Zadavatel:
Statutární město Brno

Veřejná zakázka:
„DPS Bystřec“

VYSVĚTLENÍ, ZMĚNA NEBO DOPLNĚNÍ ZADÁVACÍ DOKUMENTACE

Vysvětlení zadávací dokumentace č. 1 ze dne 18. 7. 2024

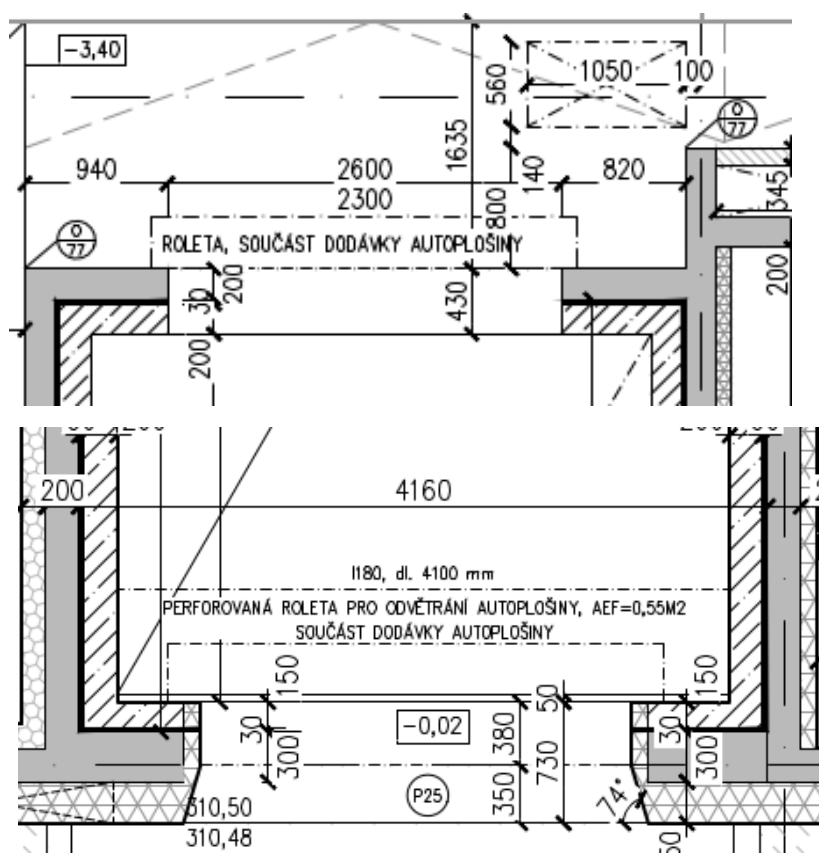
Dotaz č. 5:

Našli jsme nesoulad mezi soupisem prací a výpisem prvků u hliníkových stěn:

- Stěna ozn. A/26 v soupisu prací vykázán rozměr 2200/2600, ale dle výpisu prvků 3000/2350. Co platí?
- Stěna ozn. A/26 v soupisu prací vykázány 2ks, ale dle výpisu prvků 1ks. Co platí?

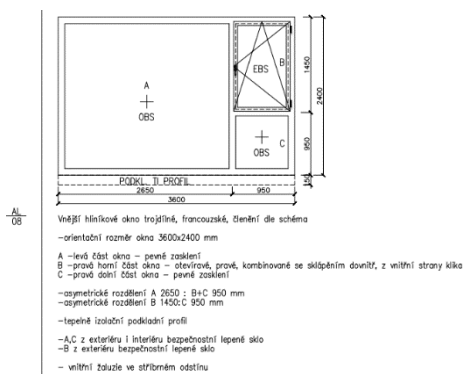
Dle Technické informace (Technická specifikace výtahu) je uvedeno: počet stanic/nástupišť 6/7. Dle půdorysů je počet stanic i nástupišť 6. Co tedy platí?

Zadavatel k dotazu sděluje, že počet nástupišť je 6 (1.PP, 1.NP, 2.NP, 3.NP, 4.NP, 5.NP).
